RFI-DIS-DIN.NB\A0011\P\2022\PROVV0058 del 14/04/2022

Oggetto: [ID_VIP: 6219] Progetto definitivo del "Completamento Metropolitana di Salerno: tratta Arechi - Pontecagnano Aeroporto di Salerno "Costa d'Amalfi" CUP: J44G1900001000

Riscontro alle osservazioni intervenute nell'ambito del procedimento di VIA

Figura 4-5 Stralcio della tavola di Masterplan "Superfici di limitazione ostacoli - Fase 2 e Massimo Sviluppo - Pista 2.200 mt" (in rosso la linea metropolitana oggetto di intervento)

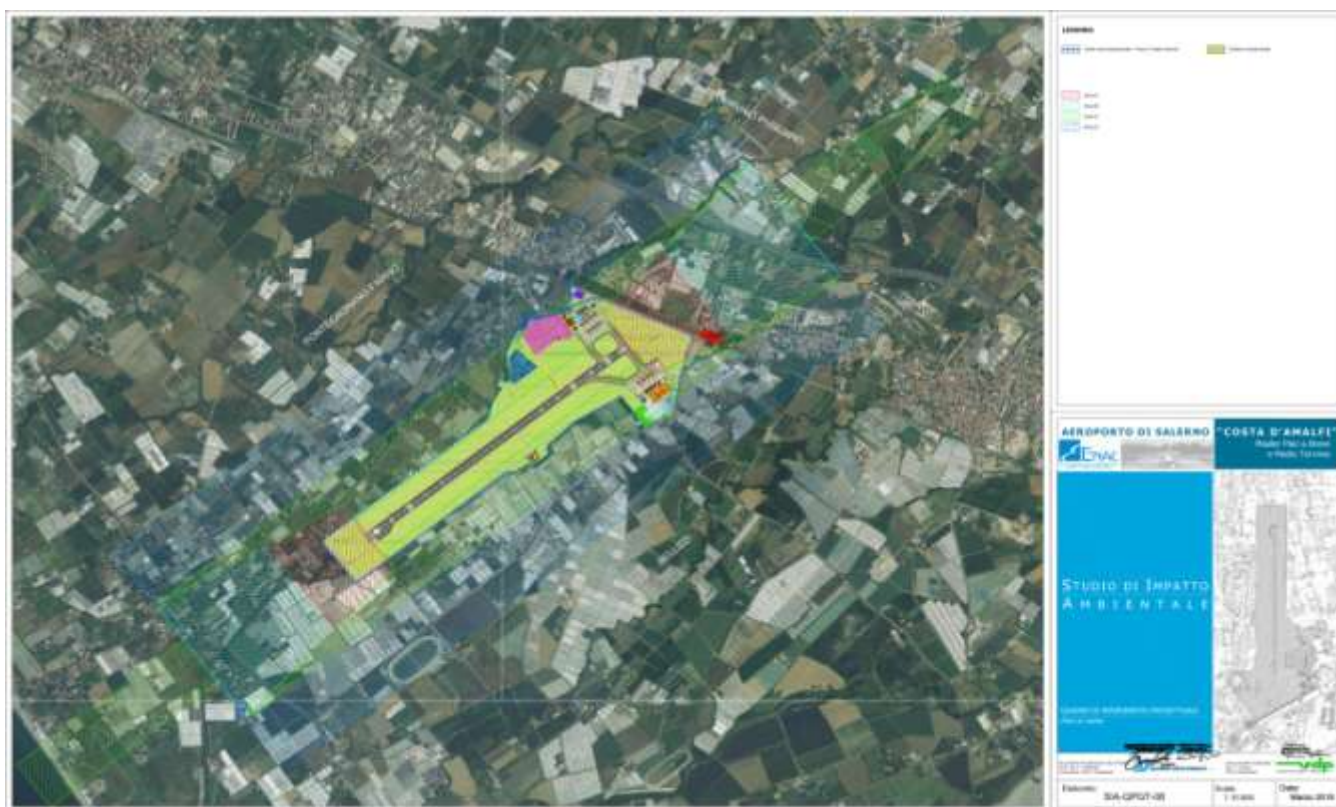
Osservando tale figura si evince come l'ultimo tratto della linea metropolitana in progetto si sviluppi in affiancamento al sedime aeroportuale, attraversando la superficie di avvicinamento e la superficie di decollo.

A tale riguardo si ricorda che il tracciato in progetto è previsto in stretto affiancamento alla linea ferroviaria esistente e che al termine della linea metropolitana in progetto è prevista la stazione di Pontecagnano Aeroporto.

Nessuna discussione sull'interferenza tra aeroporto appunto e opere da costruire. Argomento invece che si ritiene di importanza primaria. Nessuno oggi potrebbe costruire qualcosa in una fascia di rischio A di un aeroporto specialmente se l'opera che si realizza porta a situazioni che possono compromettere seriamente la pubblica incolumità.

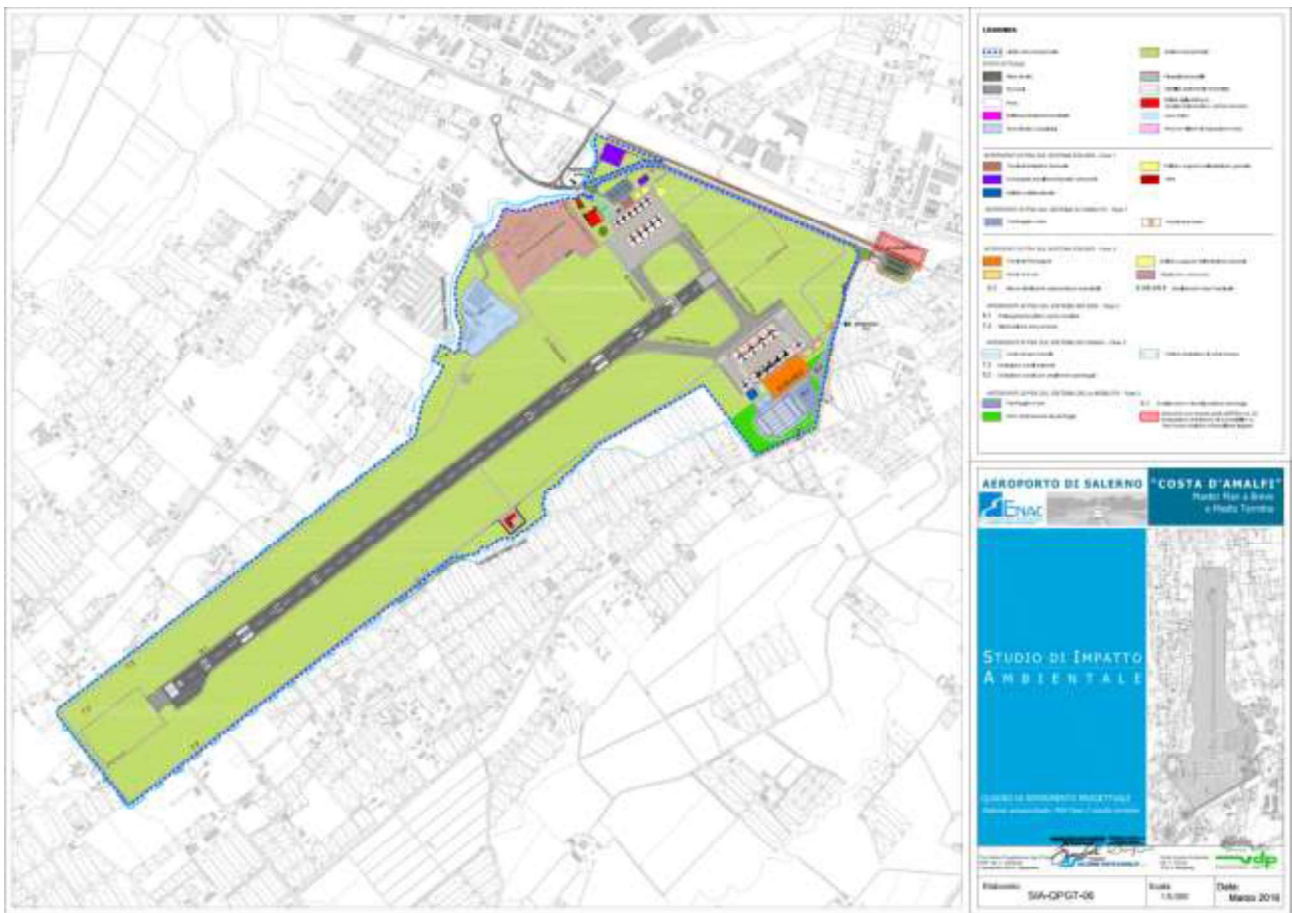
Un esempio di qualche anno fa ci viene dato dall'incidente italiano avvenuto ad Orio al Serio, dove con una pista superiore a 3000 metri (Salerno prevista 2200) portò un aereo ben fuori dalla pista e sulla strada. Solo fortunate coincidenze e l'ora non portarono a perdita di vite umane. Non vorrei pensare cosa accadrebbe se un fatto simile avvenisse mentre transitano treni sulla tratta Salerno Reggio Calabria.

Foto superiore rappresenta la distanza tra l'inizio della Pista dell'Aeroporto Costa d'Amalfi e la Strada Statale 18 distanza 357,87 metri

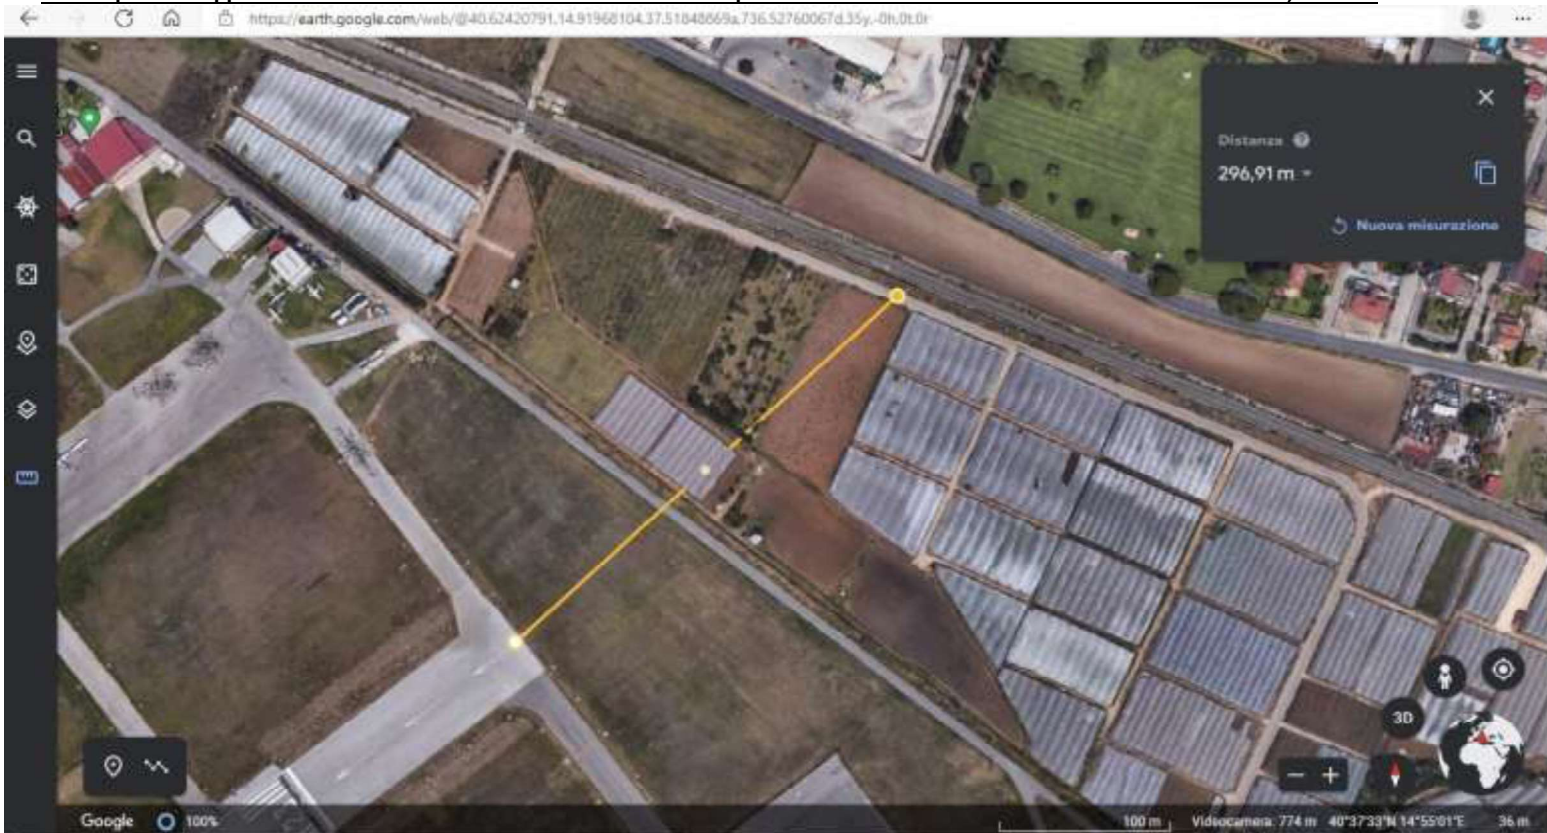
Foto delle misurazioni distanza Pista Linea Ferrata e Strada Statale 18 (SS18)

Foto superiore rappresenta la distanza tra l'inizio della Pista dell'Aeroporto Costa d'Amalfi ed il Binario della metropolitana che si vuole realizzare distanza 296,91 metri

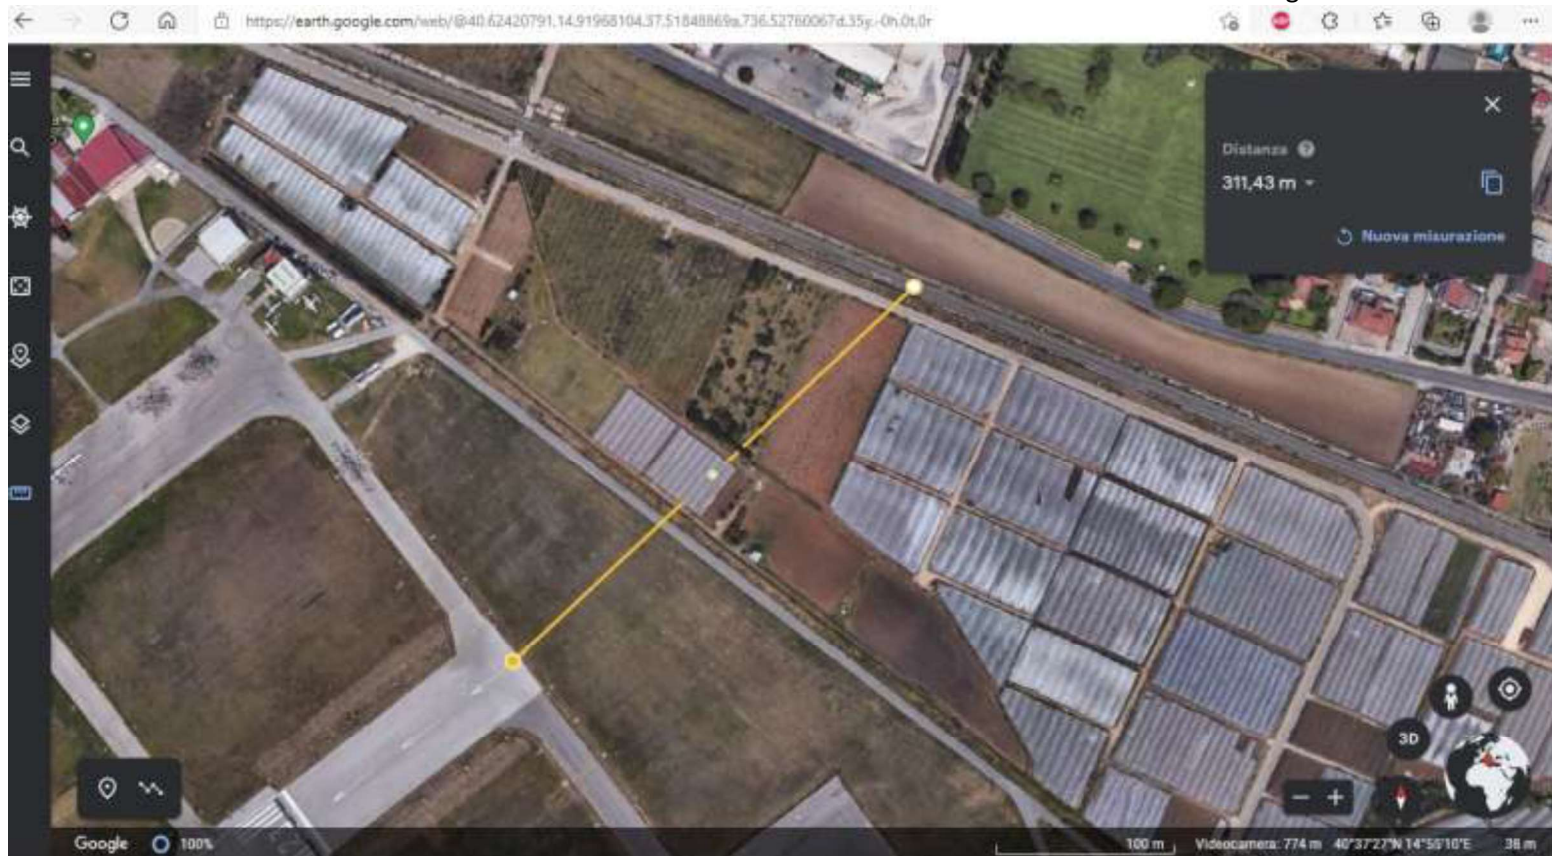
L'opere da costruire incidono, come si vede dalle figure allegate in fascia di rischio, davanti alla pista. (vedi foto)

Foto dell'incidente Fuori Pista Aeroporto Orio al Serio (520metri)

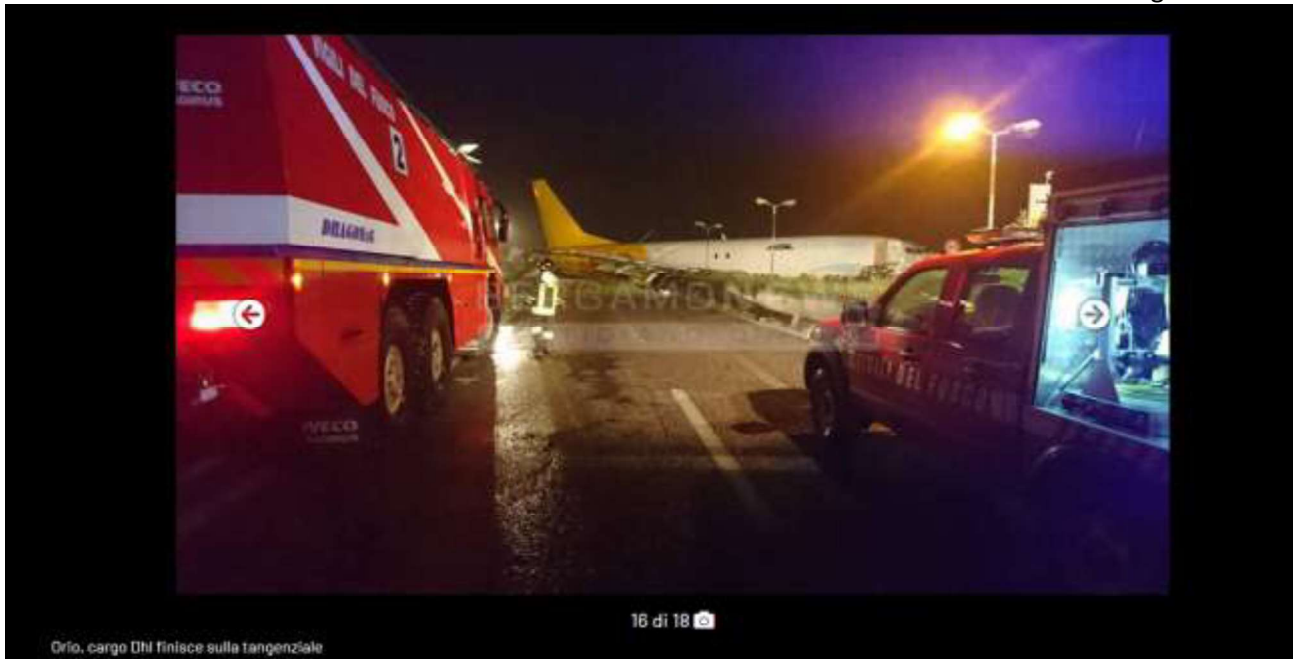
Se un aereo terminata la pista percorrerebbe come ad Orio al Serio 520 metri, impatterebbe con la linea ferroviaria, con la strada statale e se va bene si fermerebbe in pieno " cimitero inglese " .
